### Avis – Raccordement au réseau public d'assainissement

Date de la demande : 16/10/2024  
Type de document d'urbanisme : Permis de construire  
Numéro du document d'urbanisme : 092 019 24 A0014  
Adresse de l'immeuble : ROUTE DE LA BIEVRE - SITE DE LA SYGRIE  
92290 CHATENAY MALABRY  
Participation demandée : PFAC-AD

<b>Permis de Construire</b>	<b>:</b>	<b>N° 092.019.24.A0014</b>
<b>Dossier réceptionné le</b>	<b>:</b>	<b>28/10/2024</b>
<b>Lieu des travaux</b>	<b>:</b>	<b>Route de Bièvres - Site de la Sygrie (RD.906)</b>
<b>Demandeur</b>	<b>:</b>	<b>Etablissement Public Territorial « Vallée Sud Grand Paris » Représenté par M. Jean Didier Berger</b>
<b>Commune</b>	<b>:</b>	<b>Châtenay-Malabry</b>
<b>Cadastré - Section</b>	<b>:</b>	<b>M n°17</b>
<b>Nature des travaux</b>	<b>:</b>	<b>Construction d'une école du développement durable</b>

**Objet :** Avis n°3 du Syndicat Mixte du Bassin Versant de la Bièvre sur le dossier demande de permis de construire n° PC 09201924A0014 relatif au projet de construction de l'Ecole du Développement Durable à Châtenay-Malabry (92)

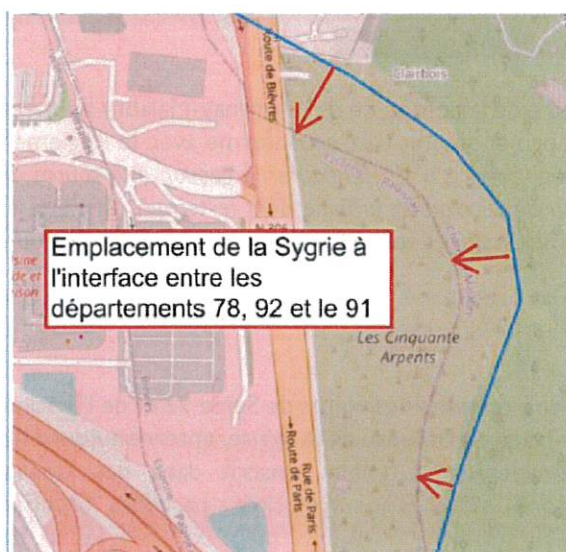
Réserve avis n°1 : Les pièces de dossier transmises ne permettent pas de constater l'évolution de l'imperméabilisation du sol entre la situation existante et la situation projetée. Le SMBVB demande au pétitionnaire de préciser le coefficient d'imperméabilisation du site avant et après projet avec le détail des m² de surface imperméable et perméable afin de pouvoir mieux apprécier la qualité environnementale du projet.

Les compléments apportés indiquent une imperméabilisation du site de l'ordre de 2 884 m² correspondant à trois items. Le total des surfaces imperméabilisées s'apprécie également au regard du tableau de coefficient de ruissellement l'annexe 10.
